Autorità Idrica Toscana

OGGETTO: [ID 2322] ART. 19 DEL D.LGS. 152/2006 ED ART. 48 DELLA L.R. 10/2010. PROCEDIMENTO DI VERIFICA DI ASSOGGETTABILITÀ RELATIVO ALLA REALIZZAZIONE DI UN IMPIANTO IDROELETTRICO DI POTENZA NOMINALE MEDIA DI CONCESSIONE PARI A 520 KW IN CORRISPONDENZA DELLA TRAVERSA DELLA PESCAIA DI SANTA ROSA SUL FIUME ARNO, COMUNE DI FIRENZE. PROPONENTE: SILEXTECH S.R.L. CONTRIBUTO ISTRUTTORIO.

ALLEGATO 1

PERIMETRAZIONE "ZONE RISPETTO" CAPTAZIONI S.I.I.

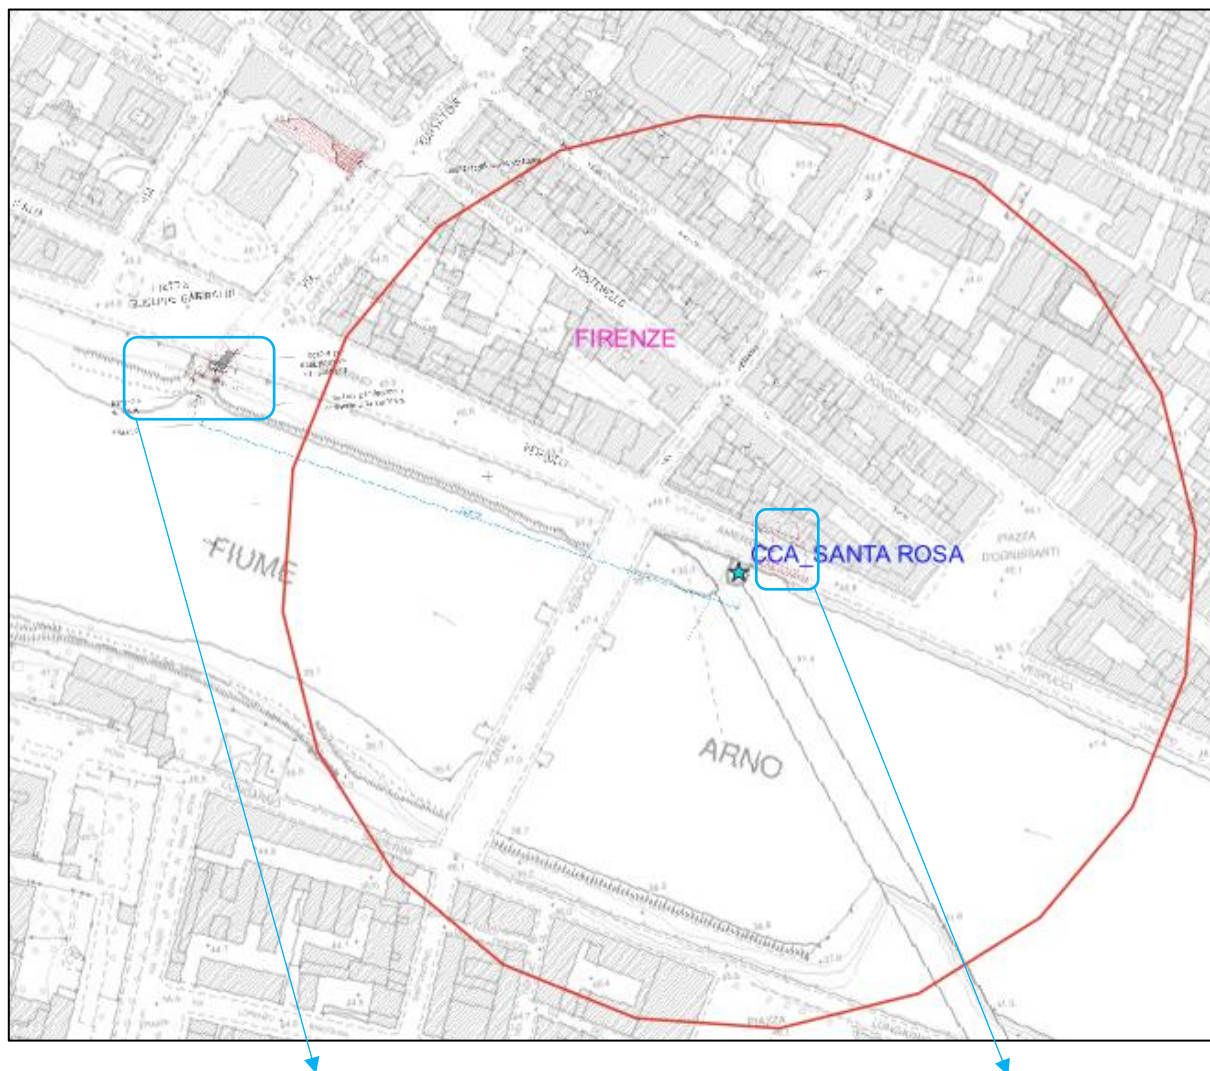
Presa visione dei contenuti degli elaborati di progetto, si evidenzia come l'impianto in questione, sito in destra idraulica del fiume Arno, si ubichi nelle immediate prossimità della "zona di rispetto" (attualmente definita con il criterio geometrico indicato al comma 4 dell'art.94 del D.Lgs 152/2006, che prevede il tracciamento di un'area di 200 m di raggio dal punto di captazione - v. Allegato_1) dell'opera di captazione di acque superficiali fluenti denominata "Santa Rosa", in gestione al S.I.I. e censita nel database Infrastrutture NetSic con codice FI00034; le acque derivate sono destinate al consumo umano mediante un impianto di acquedotto che riveste carattere di pubblico interesse. Si informa inoltre che le attuali perimetrazioni delle "zone di rispetto" sono in fase di revisione in base ai nuovi criteri dettati dalla DGRT 872/2020 e pertanto potrebbero subire variazioni nel loro perimetro, con la conseguente estensione degli obblighi dettati dai commi 4 e 5 dell'art.94 del D.Lgs 152/2006 alle aree ivi ricadenti.

Considerato inoltre che le quattro aree di cantiere si ubicano completamente all’interno della “zona di rispetto” della presa “Santa Rosa”, con le aree di cantiere n.1 e 2 che si ubicano immediatamente a monte della stessa (v.Tav.07 “*Accantieramento generale su ortofoto*” e Tav.10 “*Accantieramento stralcio n.2 su ortofoto*”), con la presente si chiede che, nel caso si verificassero eventi accidentali potenzialmente impattanti sulla qualità della risorsa idrica a monte dell’opera di presa, il Proponente, oltre ad attuare prontamente le misure di contenimento indicate al paragrafo § 5.2.1.1 della “Studio preliminare ambientale”, provveda ad avvisare sollecitamente il Gestore del S.I.I. Publiacqua Spa, in modo da poter permettere una pronta gestione dell’evento.

- in nessun caso dovrà essere previsto un eventuale scarico di acque AMPP trattate e di AMD nel fiume Arno immediatamente a monte della presa “Santa Rosa”;
- in caso di previsto scarico in pubblica fognatura, ne andrà preventivamente verificata l’attuabilità con il Gestore del S.I.I.

(Estratto Tav.03)

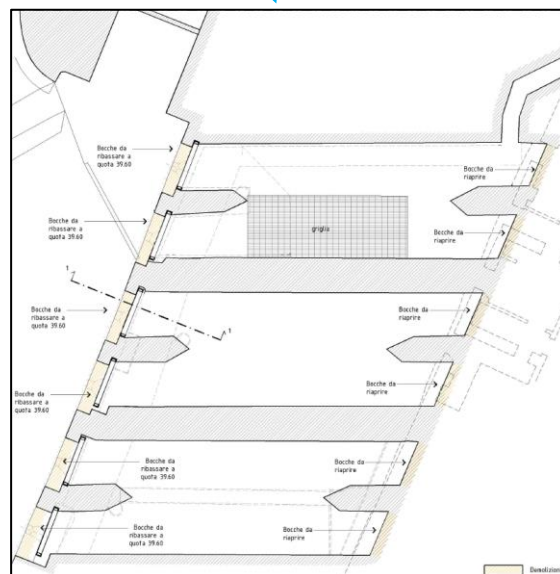
- Nel paragrafo § 3.1.1 dello “*Studio preliminare ambientale*” il Proponente afferma che la derivazione delle acque del fiume Arno per l’alimentazione dell’impianto in oggetto verrà realizzata utilizzando la zona di calma dietro la briglia della Pescaia di S. Rosa, grazie alle bocche di presa esistenti che alimentavano il canale Macinante, opportunamente ribassate nella quota di innesco pari a 39,6 m s.l.m. (v. Tav.03 “*Dettagli del locale di presa, pianta e sezioni*”).

Sulla base delle quote sopra indicate, l'adeguamento delle bocche di alimentazione del canale Macinante alla quota di progetto di 39,6 m s.l.m. porterebbe le medesime ad essere più basse di 1,5 m rispetto alla quota di presa della derivazione "Santa Rosa".

In considerazione di quanto sopra valutato, si chiede che il Proponente verifichi con il Gestore del S.I.I. Publiacqua Spa, la compatibilità delle ipotesi di progetto con la presa dell'acquedotto e integri la documentazione trasmessa con un elaborato grafico, realizzato mediante un rilievo di dettaglio, di confronto tra le quote dell'opera di presa a servizio dell'impianto in oggetto e dell'opera di derivazione dell'acquedotto pubblico nonché una relazione sulle potenziali interferenze tra le due opere di presa nelle varie condizioni di esercizio; questo al fine di garantire l'approvvigionamento idropotabile anche in condizioni di basse portate del fiume.
